### **RELATÓRIO GT DE OUTORGA** **Nº 01/2023**

| <b>Assunto:</b> Processo de Outorga para Captação em Barramento em curso de água, com regularização de vazão, com área máxima inundada maior que 5,00 hectares. |
| <b>Processo de Outorga nº</b> 22526/2017– <b>SEI nº</b> 2240.01.0005851/2023-47   |
| <b>Requerente:</b> CRP Agropecuária LTDA – <b>CNPJ nº</b> 11.940.927/0001-28  |

Figura 4 - Conjunto motobomba instalado nos barramentos B1 e B3

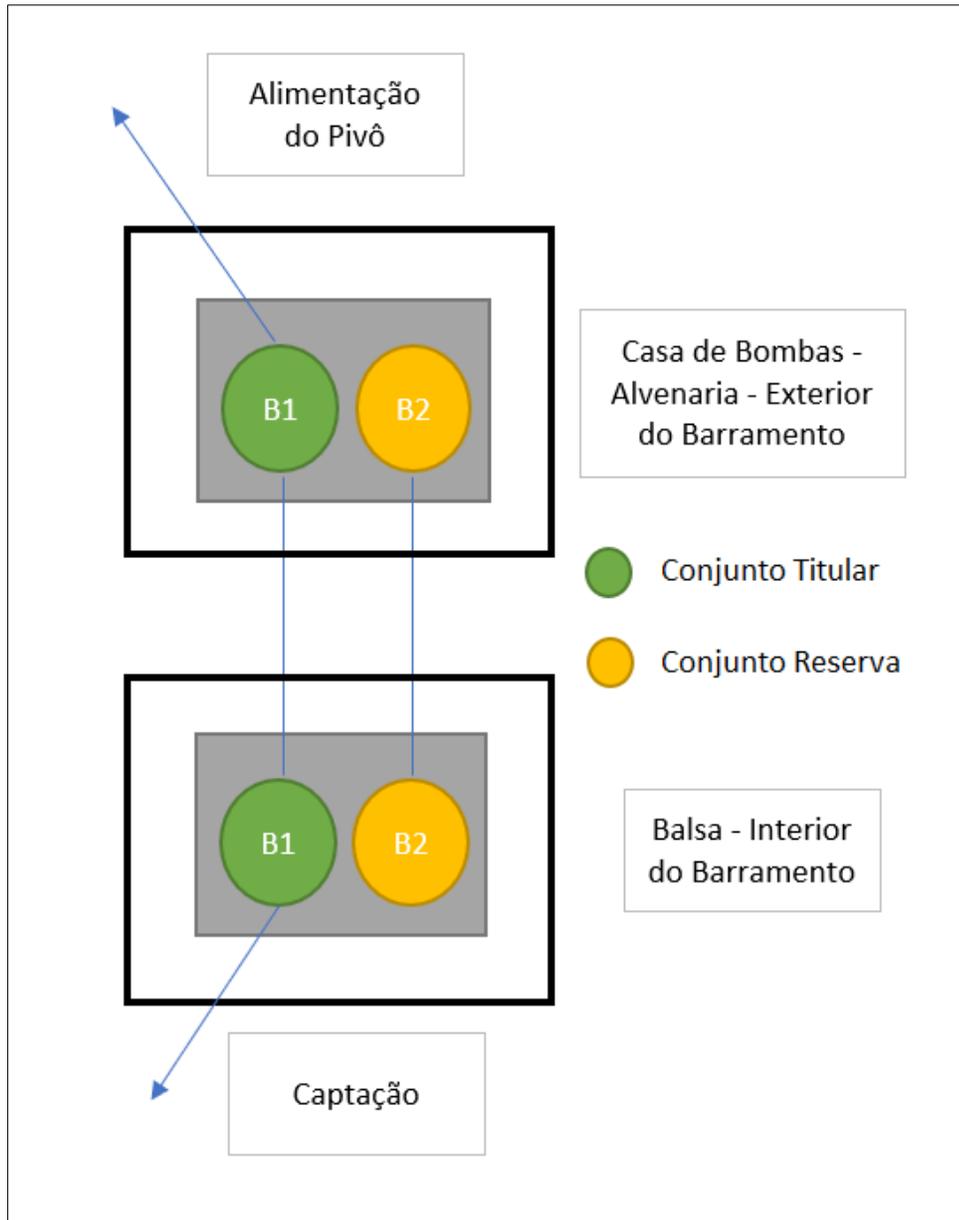
Ao avaliar as captações nos barramentos, observou-se a presença de um total de 12 conjuntos motobombas operando nos barramentos B1 e B3. Os demais barramentos (B2, B4 e B5) não possuem sistemas de captação. No barramento B1, há um conjunto de 04 bombas operando em série, com duas delas instaladas em uma estrutura de alvenaria nas margens do barramento e as outras duas em uma balsa. No barramento B3, há um conjunto de 08 bombas operando em série, com quatro delas instaladas em uma estrutura de alvenaria nas margens do barramento e as outras quatro em duas balsas. É importante ressaltar que, durante o processo de captação no barramento B1 e alimentação do pivô, cada série de bombas opera para atender um pivô. Já no barramento B3, um conjunto de bomba alimenta o barramento B1 e as outras alimentam diretamente os outros dois pivôs de irrigação. A disposição das bombas pode ser visualizada na ilustração a seguir.

Importante ressaltar que não foi possível verificar se os conjuntos moto bombas já possuem os dispositivos de monitoramento exigidos pela Portaria Igam nº 48, de 04 de outubro de 2019. Durante a visita técnica as instalações em alvenaria estavam fechadas e não foi possível adentrar aos locais. Independente disso os responsáveis técnicos pelo empreendimento foram alertados pelos conselheiros do CBH sobre a necessidade de instalar os equipamentos de monitoramento, tais como horímetro e hidrômetro e outros para atender a futura condicionante estabelecida no processo de outorga.
